1. 「第四系の変状」の成因について(論点①)

東通原子力発電所の敷地内断層の位置と追加地質調査位置

現在の広域応力場(東西圧縮)とは整合しない走向の小断層

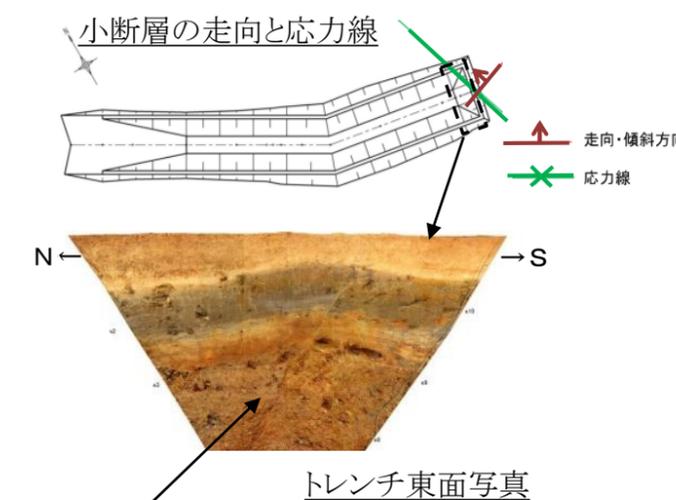
- 第四系の変状に認められる様々な特徴は、小断層に限定されるものではなく、主要な断層、その他の断層、小断層までほぼ共通して認められるものである。しかし、評価書案では、第四系の変状が構造的か否かについて十分な議論がなされず、主に小断層に着目して議論がなされており、第四系の変状の様々な特徴が敷地内断層に区別なく認められることを考慮せず、合理的な判断となっていない。
- 評価書案で評価の根拠として挙げられている「コロラド州の変状の露頭記録に酷似する地震断層の露頭記録」、「数百m程度の地表変位しかない断層でも実際に地震を起こした事例」等は、東通の諸条件を考慮せず、一般的な事例として似た現象を挙げているだけであり、文献等の精査から東通に当てはまらないことは、評価会合(第9回評価会合等)の中で説明済みである。
- また、評価書案での評価の根拠として、第四系の変状が「広域応力場と概ね調和的」としているが、広域圧縮応力場と調和しない東西走向の小断層の被覆層にも第四系の変状が認められることから、この根拠は調査データと明らかに整合しない。

F-9断層周辺ブロックダイヤグラム

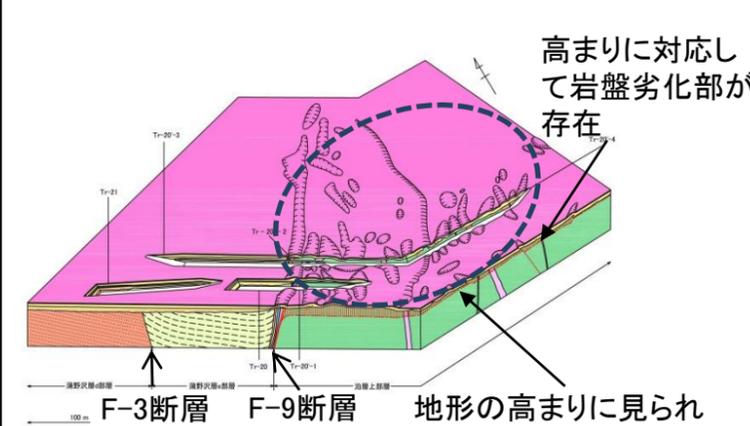
○当社は、地中レーダー探査結果から、地形の高まりに見られる多数の撓みの分布状況がランダムで、断層との関連がないことを示しているが、これに対して議論がなされておらず、合理的な判断となっていない。

地形の高まりに見られる多数の撓みの分布はランダムであり、断層と関連はない。

【社外専門家の見解】地中レーダー探査による撓みの状況は、第四系の変状の方向がランダムに近い分布を示す(テクトニックな成因ではない)ことを支持する。(第11回評価会合 参考資料2-4: 遠田先生見解書)。

F-3断層を挟んだ岩盤線には上下変位はない。

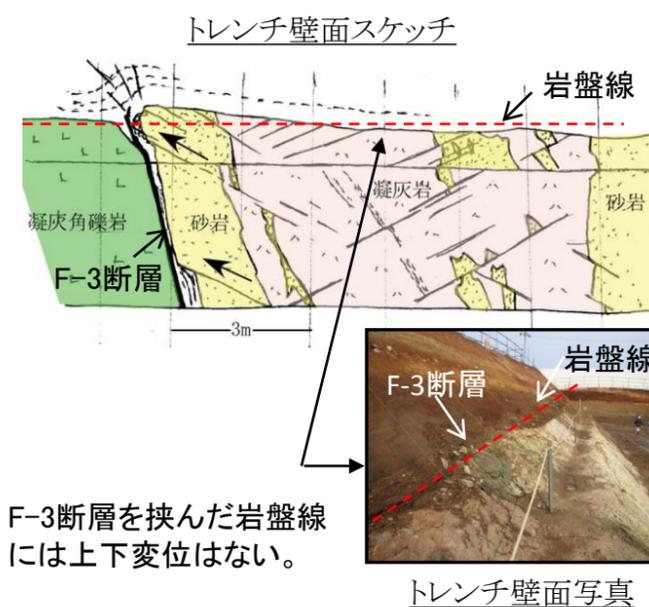
○有識者の意見に従えば、「F-3断層は、縦ずれ成分に対して、3分の1程度の横ずれ成分を有している」ことから、F-3断層の活動により、横ずれの3倍の縦ずれ(上下変位)が断層を挟んで幅広く生じているはずである。しかし、調査データから、以下の矛盾点がある。

- ・上下変位は幅数mの範囲で消滅しており、有識者の意見は調査データと整合していない。他の有識者からは、「縦ずれの方が多いとすると、基盤にはあまり上下変位がないように見える」(第10回評価会合)と、この矛盾点が指摘されている。
- ・有識者の意見に従えば、Tr-28トレンチでは第四系の変状の上下変位が30cm程度であり、F-3断層が活動したとするなら10cm程度の水平変位が生じたことになり、破碎部に何らかの痕跡が残るはずである。しかし、有識者は、「小さな横ずれによって大きな礫が回転して並びにくいし、確認するだけの精度はない」とし、上下変位に関連づけた説明がなされていない。

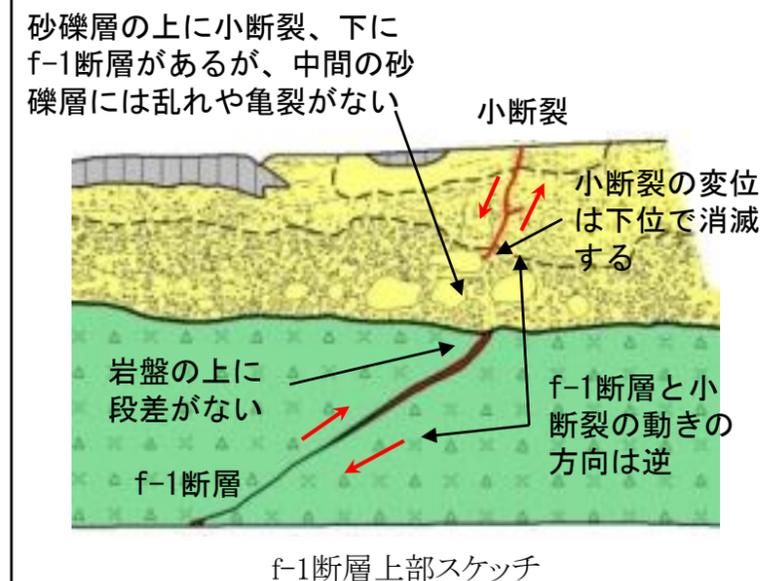
○当社は、小断裂の成因は、泊層岩盤劣化部の体積膨張によるものとし、体積膨張を想定した数値解析により、Tr-34トレンチで第四系中に引張性の小断裂が発生しうることを再現することができた。一方、f-1断層に圧縮力が作用するとして数値解析を行った結果では、条件を種々設定しても、基盤のポップアップ状の隆起により小断裂が発生する状況を再現することはできなかった。
 数値解析によっても、小断裂の成因が体積膨張によるものであり、構造的な成因では起こり得ないことを支持するものと判断する。
